STAVEBNÍ ÚPRAVY OBJEKTŮ Č.P. 104 A 105,
MASARYKOVO NÁM., UHERSKÝ BROD

01) TECHNICKÁ ZPRÁVA – ZMĚNA Č.1 – 8.2.2021

Návrh provedení masivních dubových dveří ze dne 4.12.2020 - schematický obrázek

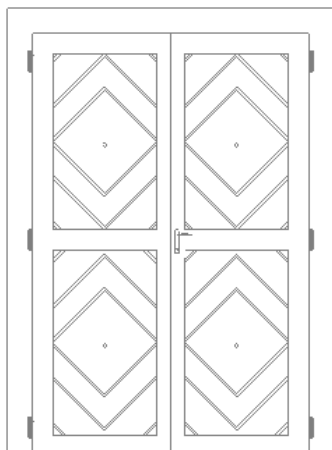
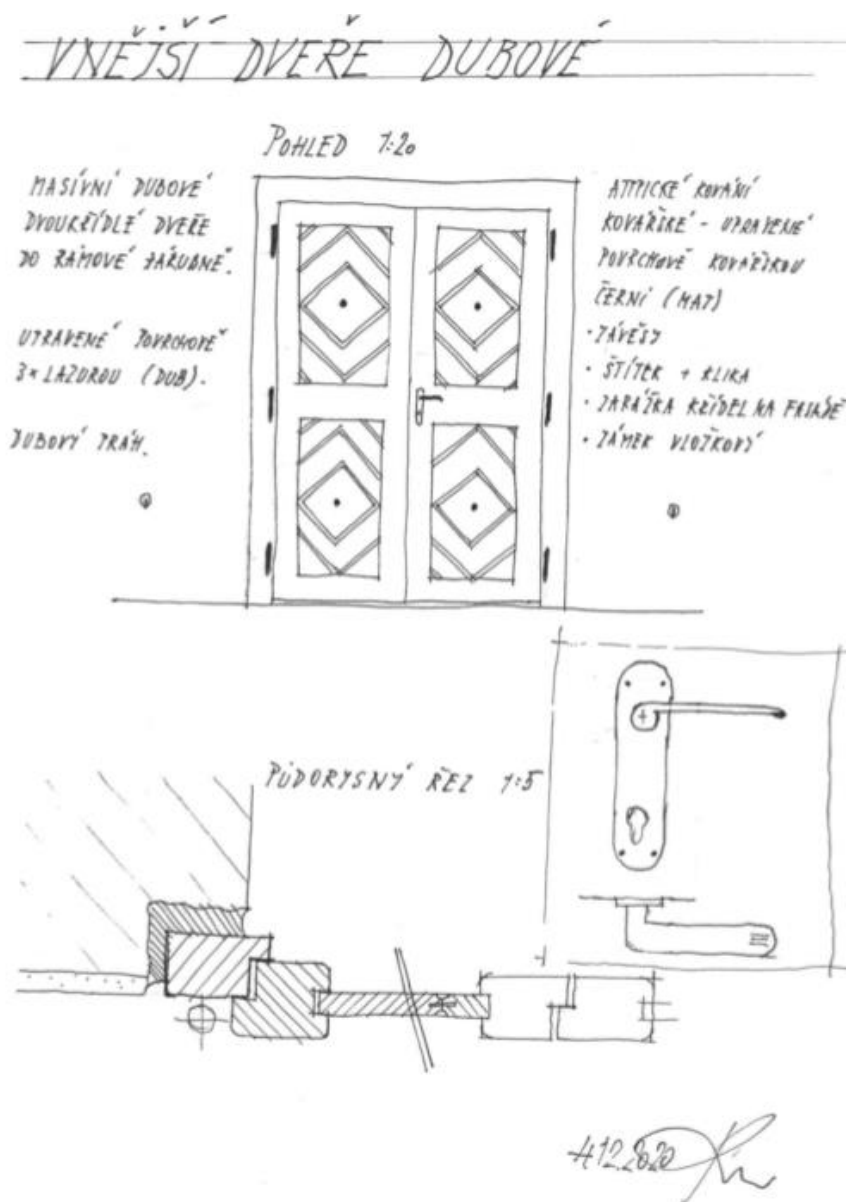
Výměna stávajících dřevěných dvoukřídlových dveří za nové dřevěné (č.p.105)

V rámci opravy fasády v místě soklu se provede výměna stávajících dřevěných dveří umístěných v 1.pp č.p. 105.

Dveře jsou masivní dřevěné do rámové zárubně s falešným obloukovým nadpražím, které nekoresponduje s nadpražím stěny a rám dveří je pouze „nasazen“ na líc původní stěny. Rám je vlastně „schován“ v tloušťce stávajícího obkladu stěny cetrisovými deskami, které budou jako cizorodý prvek odstraněny, takže nic nebrání odstranění dveří, které jsou také cizorodým prvkem.

Stávající dveře jsou navíc nevyhovující i dnešním standardům. V dřevěném rámu jsou zřejmě i druhotně osazeny výplně z aglomerovaného řeziva, které jsou již za hranicí životnosti.

Dveře budou demontovány a nahrazeny novými.

Nové dřevěné dveře D1- D7 budou dřevěné masivní dvoukřídlové obdélníkové, ve tvaru, který pravděpodobně byl v minulosti na objektu použit.

Dveře budou masivní dubové s nátěrem v odstínu stejném jako rám stávající okenní výplně v uliční části. Dveře vč. kování budou dobovou replikou provedenou podle dostupných dobových historických podkladů. Provedení, tvar a další detaily bude upřesněn, odsouhlasen a konzultován s městským architektem a s příslušným orgánem památkové péče v dostatečném předstihu před zahájením prací, a to včetně osazení/typu případných větracích prvků.

V rámci výměny dveří se nad dveřmi D4 provede osazení nového dřevěného dubového překladu.
